中國紡織建設公司
上海第十九紡織廠

李
錫
釗
吳
申
夫
呈
報
中華民國三十五年五月十四日
酒字第十三號
巡迴督導團報告書

巡迴督導團上海第十九紡織廠報告書（前公大一廠）

FIG. IV

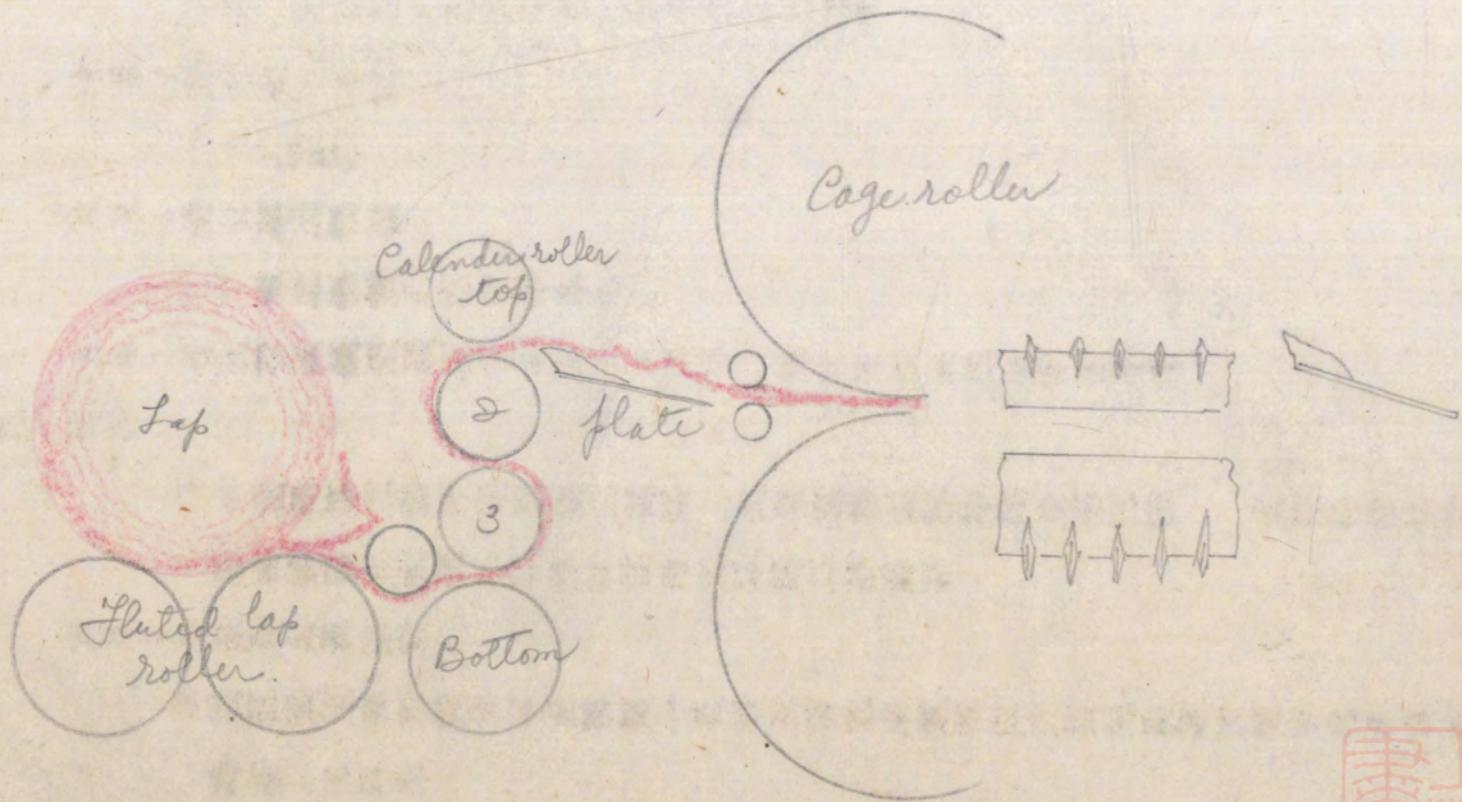
4 粗紗機運轉及保全不良見有下列缺點

- A 粗紗筒管頂部毛紗甚多
- B 皮棍羅拉捲有廢花甚多
- C 二道粗紗形狀不良

5 紡機牽伸部份尚有待改善

B 前皮棍羅拉皮面兩頭因積有廢花甚多而軋住往往不能運轉圓滑致常有斷頭捲於羅拉上工人疏忽未曾除去所致查羅拉因此速度不均快慢不調則所出粗紗粗細不齊撲度不一對於精紗機所出細紗之均勻程度將有影響也（見圖一、二、三、一）

A 下皮圈稍子之位置高低不同致飛花向外飛散羅拉部份極不清潔堆積長纖維甚多可以引起斷頭與紡成不均之細紗故在定期搖車時希注意調整上皮圈羅拉隔距（現在情形見圖四改正

B 現在間有粗紗過飛機之上面而不從其肚子過以入羅拉乃因飛機稍小而厚因此飛機之作用完全失去如將皮輶之位置移前約5公呎則細紗之位置降低飛機可能有適當位置而使
紗通過飛機之肚子完成其作用（現在情形見圖四改正後見圖五）
